DODATEK Č. 7 KE SMLOUVĚ O DÍLO

Ke stavbě č. 40759 Multifunkční oper. stř. Malovanka, Etapa 0001- stavební objekt;

Dodatek č. 7 ke Smlouvě

NOZ č. 055 Změna spočívající v revizi rozsahu sádkartonových konstrukcí v důsledku okolností zjištěných při realizaci díla, které zhotovitel ani objednatel nemohli předvídat a které jsou nezbytné pro řádné dokončení funkčního díla a i v důsledku schválených PkZ/NOZ s dopadem do finálních konstrukcí.

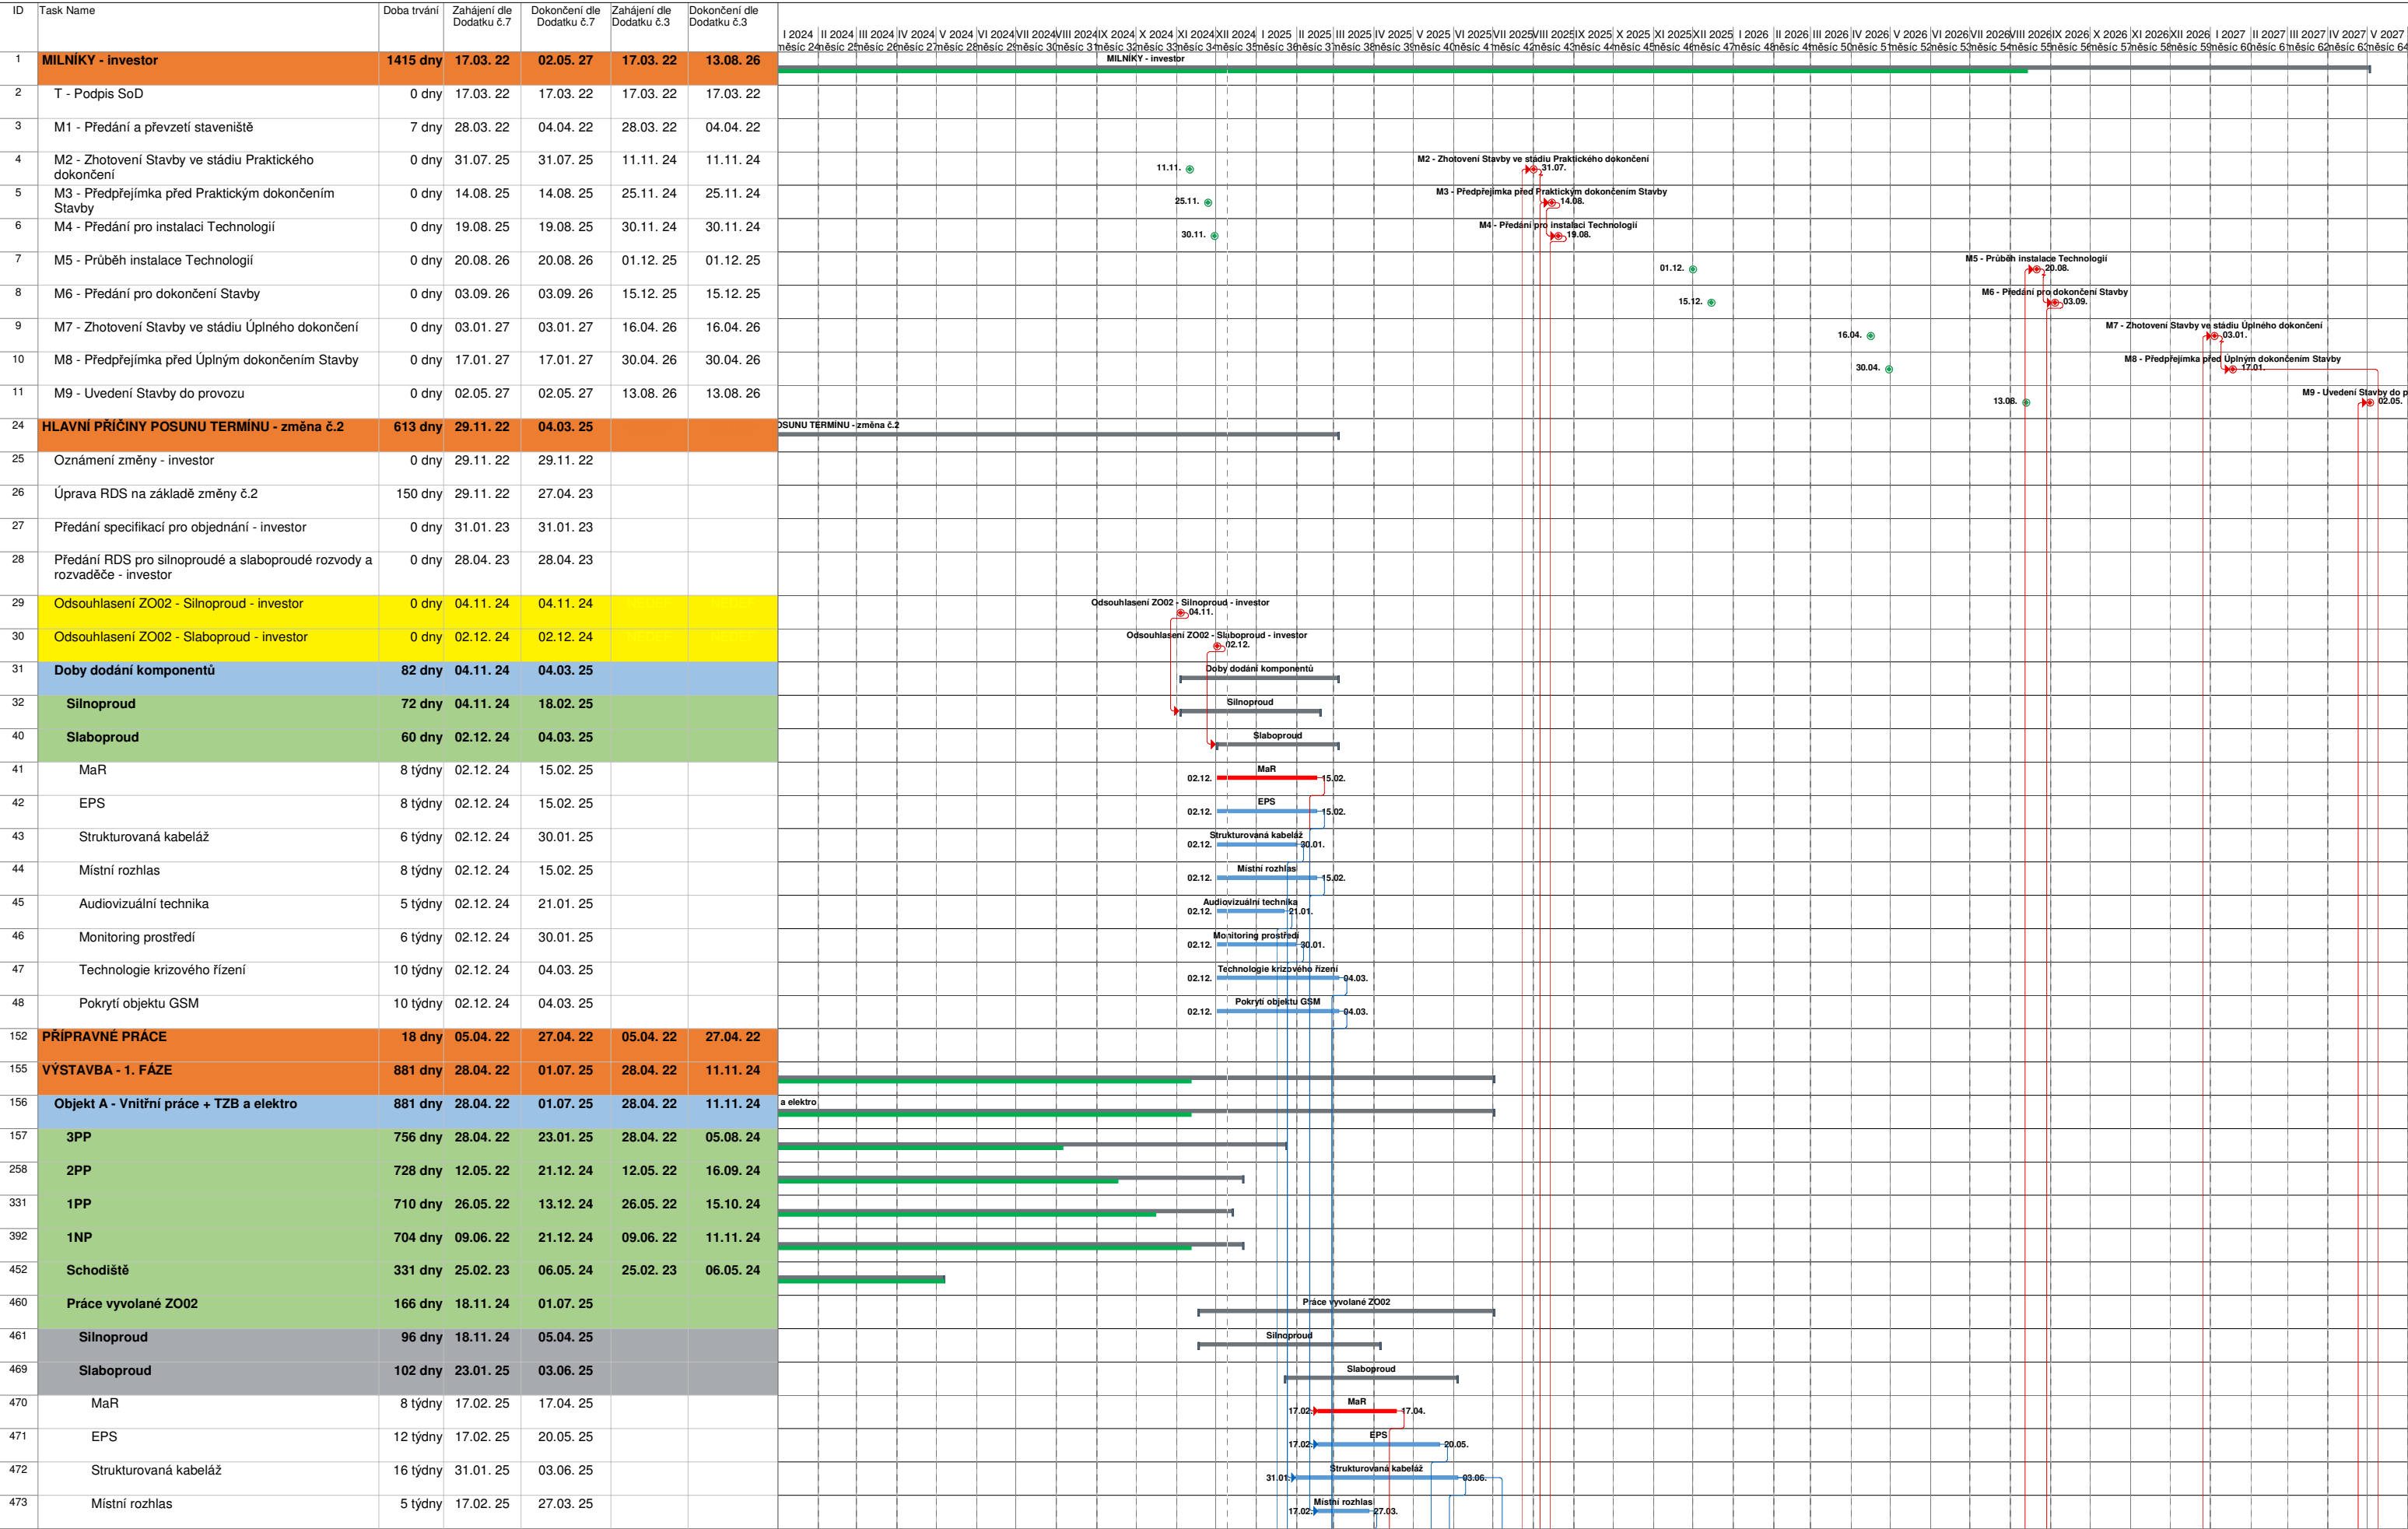
Kontrastní označení prosklených příček a dveří

Doplnění kontrastního značení na prosklených příčkách v sálu dispečinku dle požadavku investora stavby.

NEW	K	OS03a	Kontrastní označení prosklené stěny sálu. Proužky tl. 25mm s rozestupy 25mm do výšky 800 nad zemí. Pískovaná fólie, barva bílá.	M	
	VI		Kontrastní označení prosklené stěny sálu. Proužky tl. 25mm s rozestupy 25mm do výšky 800 nad zemí. Pískovaná fólie, barva bílá.		
	VI		1,PP-A - 27m		
	VI		Součet
